Naše číslo
CS SVP OZ KE
1109/2020/6

Vranov nad Topľou – Bytové domy na ul. Kalinčiakova

- stanovisko k projektovej dokumentácii pre vydanie územného rozhodnutia

Koordináčny výkres stavby
M 1:650

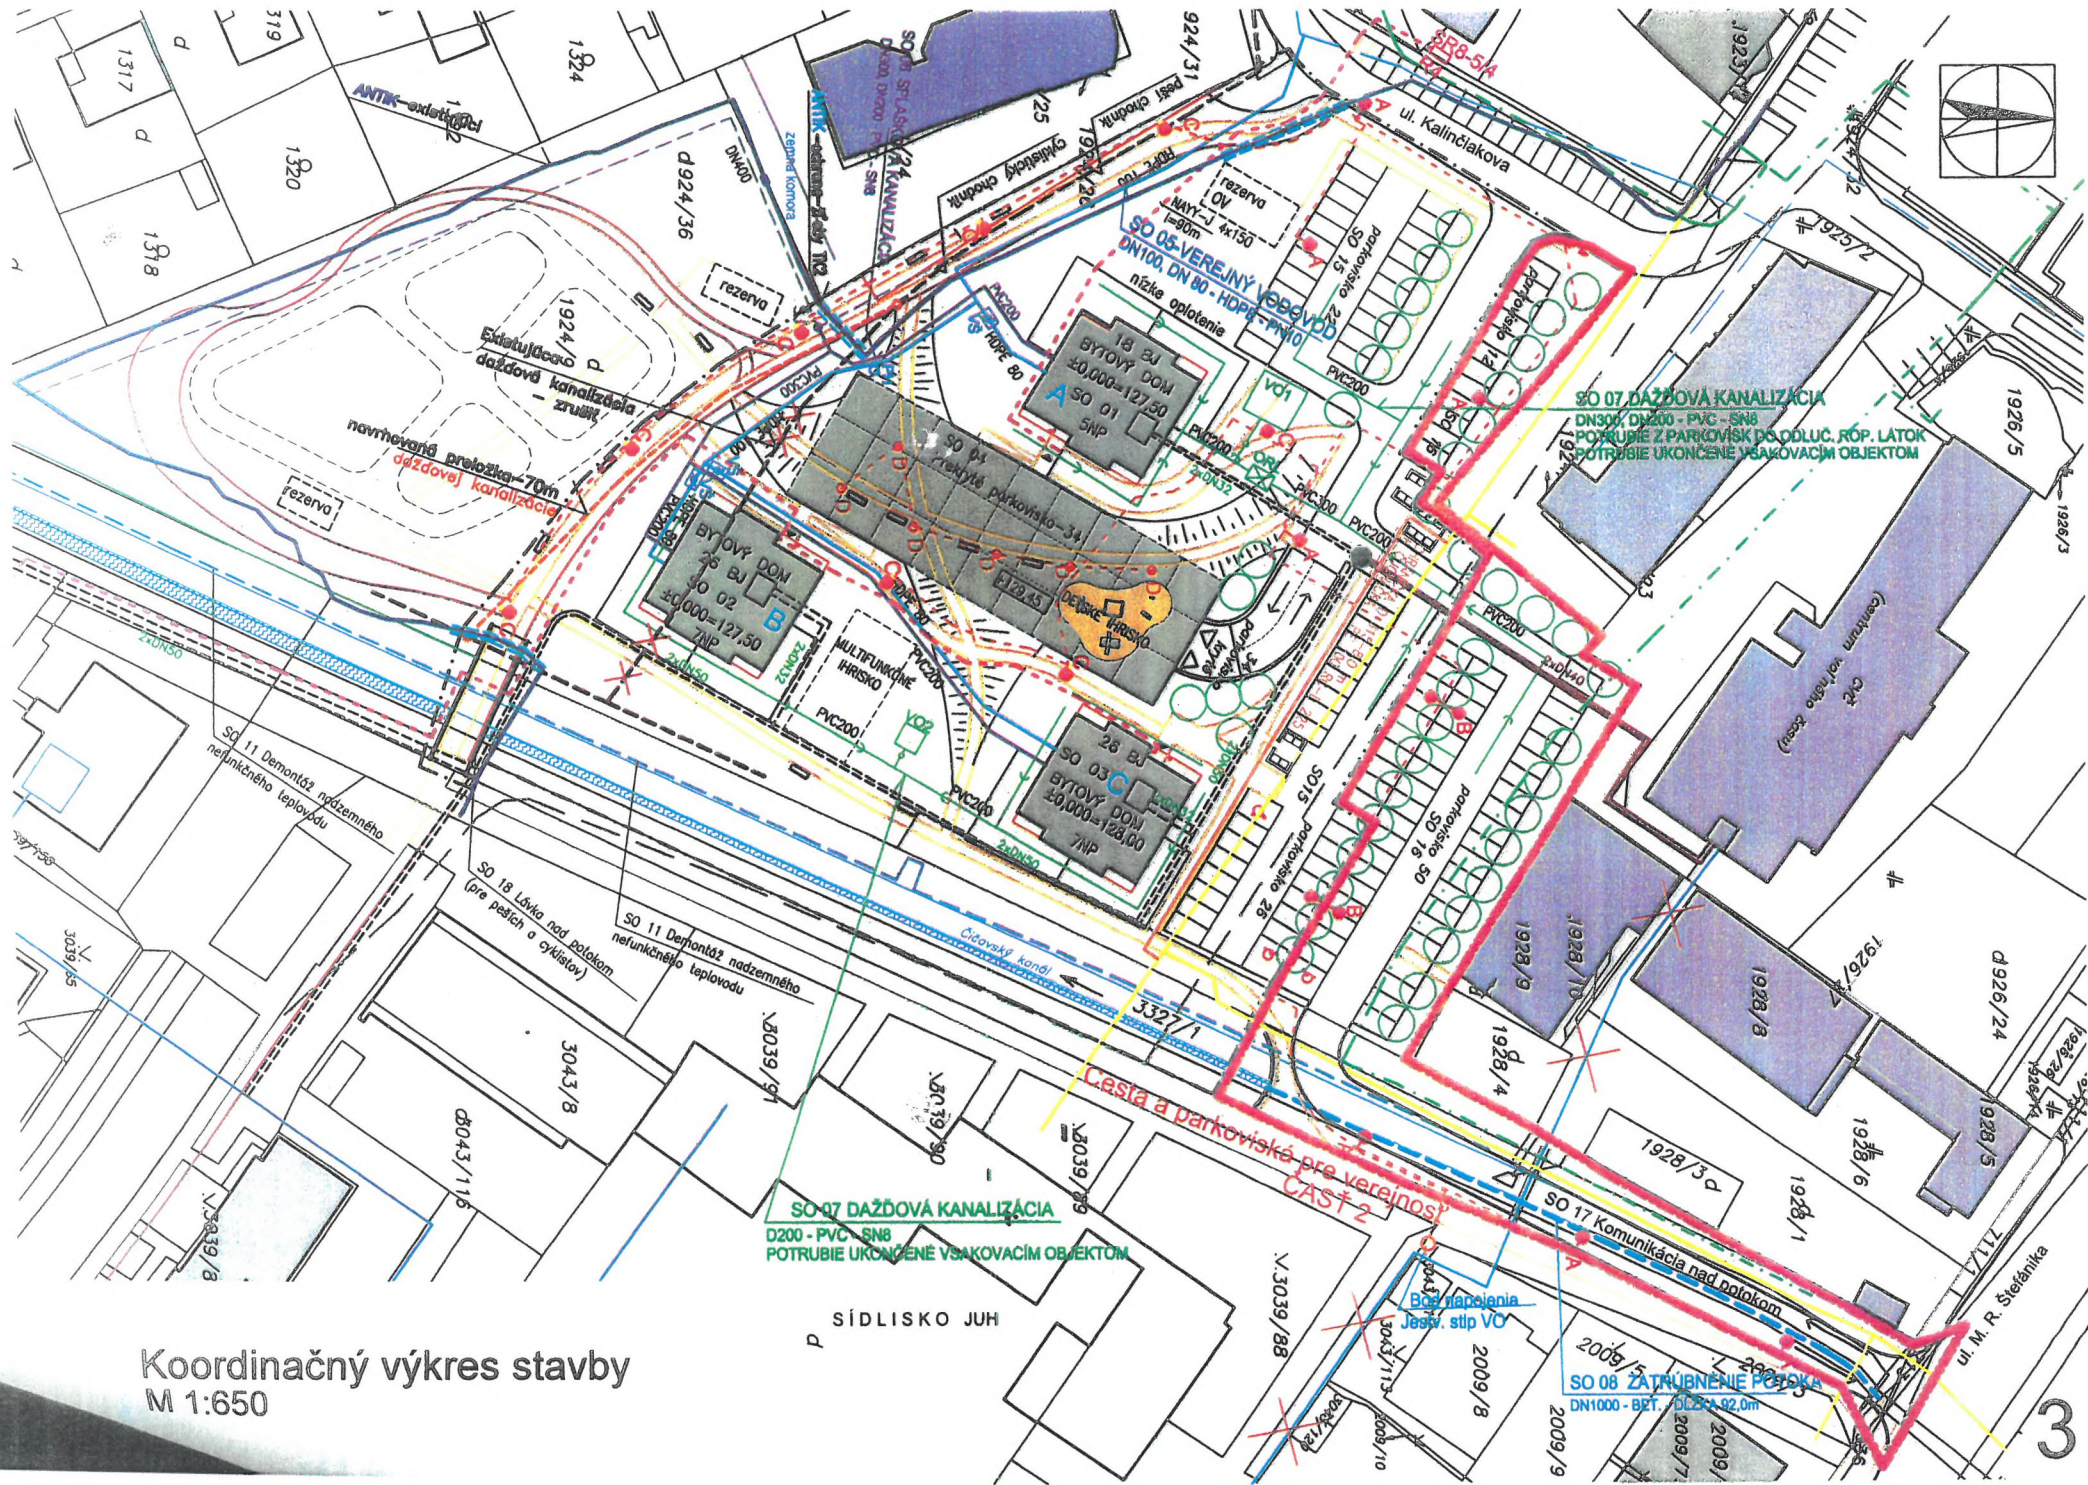
Podľa predloženej PD (výkresová časť – výkres č.3 Koordinačný výkres stavby) navrhované prekrytie časti bezmenného prítoku Čičavského kanála bude v cca rkm 0,310 – 0,400. Na uvedenom prekrytí je navrhovaná prístupová komunikácia.

1. V PD žiadame opraviť, že ide o prekrytie bezmenného prítoku Čičavského kanála (nie samotného Čičavského kanála).
2. Križovanie bezmenného prítoku Čičavského kanála NN prípojkou žiadame navrhnuť v zmysle STN 73 68 22 „Križovanie a súběhy vedení s vodnými tokmi“ a vedenie umiestniť do chráničky dimenzovanej na zaťaženie min. 25 t do hĺbky min. 0,8 m pod dno upraveného toku. Chráničku požadujeme ukončiť min. 5 m od brehovej čiary bezmenného prítoku. Súbeh vedenia teplovodu s bezmenným prítokom žiadame navrhnuť min. 5 m od brehovej čiary bezmenného prítoku.

3. V úseku koryta VT pred vtokom do zatrubnenej časti je potrebné navrhnuť prehrádzku resp. zbernú šachtu na zachytenie splavenín.
4. V úseku zatrubnenej časti v dĺžke 92 m, v závislosti od návrhového profilu prekrytia, žiadame navrhnuť jednu revíznú šachtu (v zmysle platných technických noriem majú byť revízne šachty každých 50 m).

6. V ďalšom stupni projektovej dokumentácie pre stavebné povolenie žiadame doplniť výkresy lávky križujúcej bezmenný prítok navrhnutej v zmysle STN 73 68 22 „Križovanie a súběhy vedení s vodnými tokmi“ a lávku ako aj základové piliere požadujeme osadiť mimo prietochný profil kanála.
